1.1 CONCEPTO TÉCNICO No. CT:	**CT-7568**
1.2 ÁREA:	Análisis y Mitigación del Riesgo
1.3 COORDINACIÓN:	Estudios y Conceptos Técnico
1.4 REFERENCIA CRUZADA RADICADO FOPAE:	2014ER7900
1.5 RESPUESTA OFICIAL No.	RO-72229

2.1 SOLICITANTE:	Curaduría Urbana # 5
2.2 PROYECTO:	CL 21 S 12 C 30 E (Actual) (*)
2.3 LOCALIDAD:	4. San Cristóbal
2.4 UPZ:	32. San Blas
2.5 BARRIO O SECTOR CATASTRAL:	Las Mercedes
2.6 DIRECCIÓN:	Calle 21 Sur # 12C-30 Este (UAECD) (*) Calle 18 Sur # 8A-22 Este (GEOPORTAL SIRE)
2.7 CHIP:	AAA0000RMPA
2.8 MANZANA CATASTRAL:	32
2.9 PREDIO CATASTRAL:	05
2.10 ÁREA (Ha):	0.0072 (*)
2.11 FECHA DE VISITA:	Julio 21 de 2014

Figura 1. Localización del proyecto ubicado en los predios de la Calle 21 Sur # 12C-30 Este en el Plano Normativo de Amenaza por Remoción en Masa del POT (Decreto 190 de 2004), el cual se encuentra en Amenaza Media.

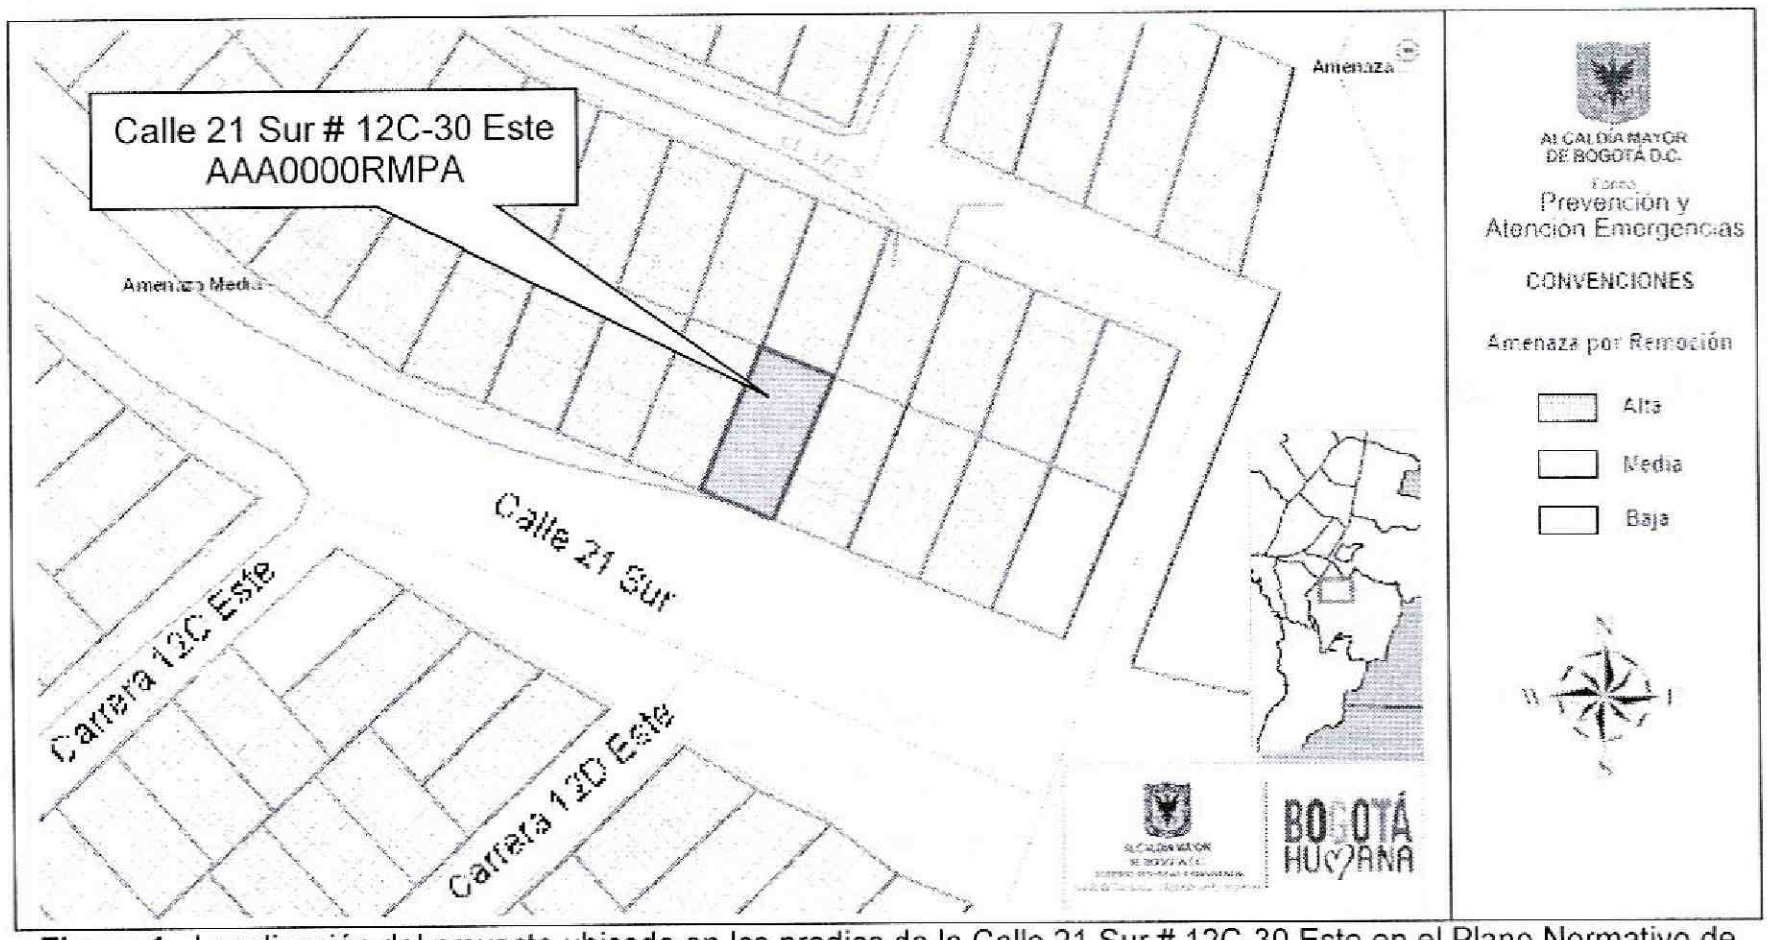
Conforme con los planos normativos de "Amenaza por Remoción en Masa" enmarcados en el Plan de Ordenamiento Territorial de Bogotá–POT, tanto del Decreto 190 de 2004, como del Decreto 364 de 2013 el sector en el que se localiza el proyecto de la Calle 21

Sur # 12C-30 Este, se encuentra en una zona de Amenaza Media por procesos de remoción en masa.

Foto 1. Vista del sector donde se localiza el proyecto de la Calle 21 Sur # 12C-30 Este, Localidad de San Cristóbal.

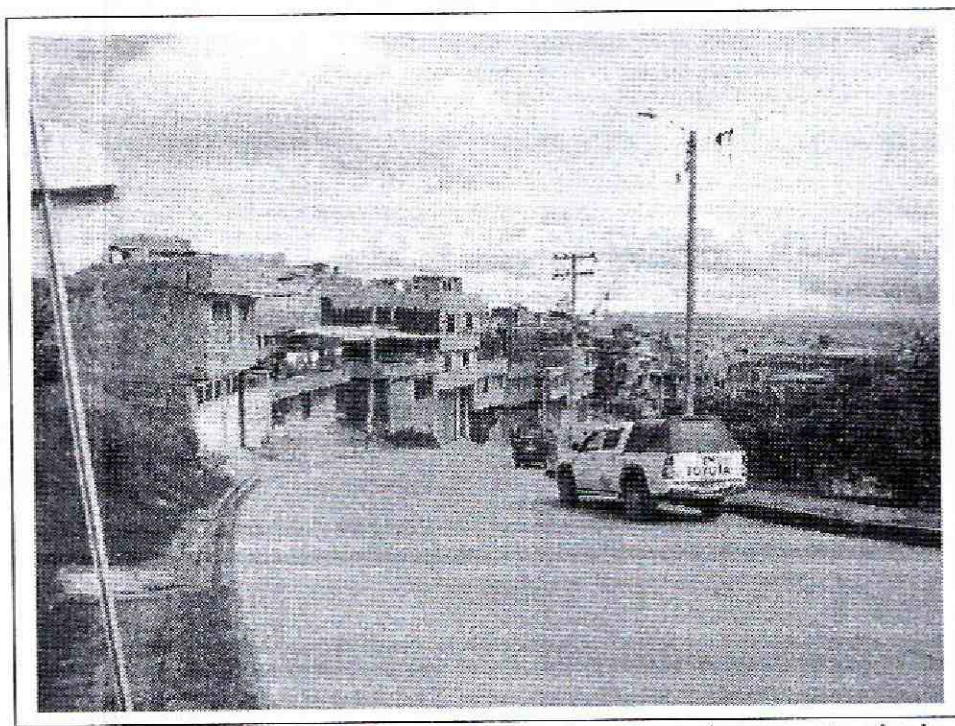
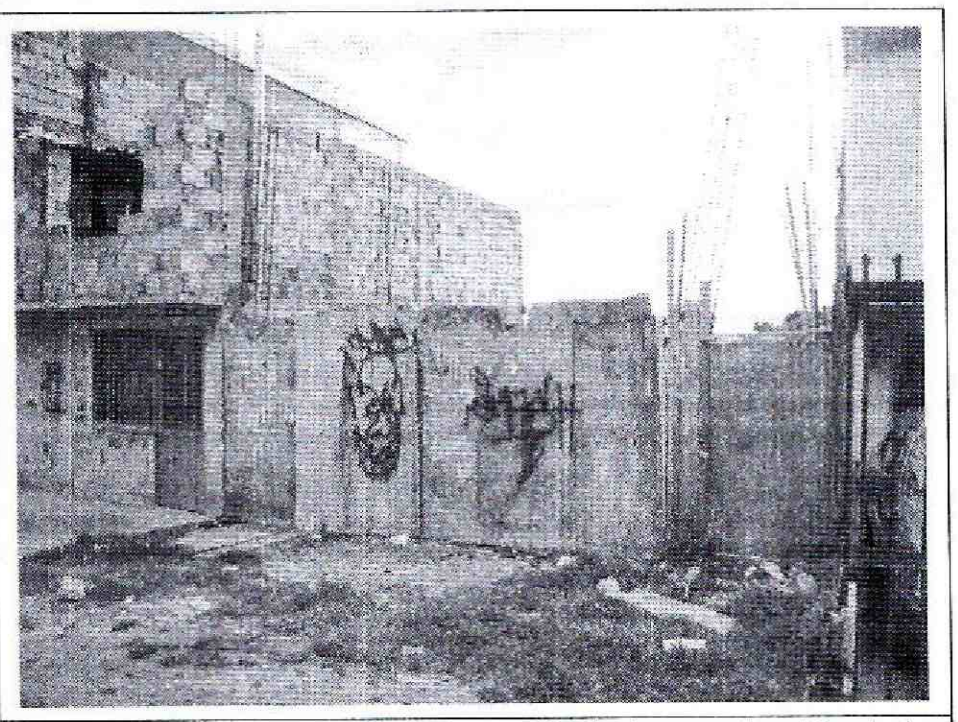
La zona de interés cuenta con un uso de suelo urbano, que corresponde a un sector consolidado con densidad de construcción alta principalmente residencial, en un terreno con pendiente media, contando con vías principales pavimentadas y sistemas de recolección de aguas lluvias y aguas residuales. En el sector se encuentran edificaciones hasta de tres (3) niveles de altura, las cuales cuentan con varios sistemas estructurales entre los que se destacan mampostería parcialmente confinada y mampostería simple, en el momento de la verificación técnica adelantada, las edificaciones de la zona no evidenciaban daños o patologías que permitan identificar o definir la presencia de procesos de remoción en masa activos en el área del proyecto (Fotografía 1 y 2).

Con base en la inspección visual realizada al momento de la visita técnica, se identificó que el predio de la Calle 21 Sur # 12C-30 Este, Localidad San Cristóbal, corresponde a un lote vacío, con un cerramiento en láminas de zinc, el cual tampoco se ve afectado por procesos de remoción en masa. A pesar de lo anterior, se advierte que cualquier intervención que se realice, debe tener en cuenta la presencia de la infraestructura aledaña, por lo que el responsable del proyecto debe garantizar en todo momento la estabilidad general del lote y su entorno, lo anterior enmarcado en el Artículo 32 del Decreto Distrital 172 de 2014 y de conformidad con el Artículo 42 de la Ley 1523 de 2012.

Teniendo en cuenta los aspectos observados y evaluados en este concepto técnico, se considera que para la construcción del proyecto ubicado en el predio de la Calle 21 Sur # 12C-30 Este, Localidad de San Cristóbal, **NO SE REQUIERE** adelantar la FASE II del estudio detallado de amenaza y riesgo por remoción en masa, de acuerdo con lo establecido en la Resolución 227 de 2006; por otra parte, esto no exime al constructor del cumplimiento del resto de la normatividad vigente (Norma Sismo Resistente – Código de Construcción – Resolución de Legalización, etc.).
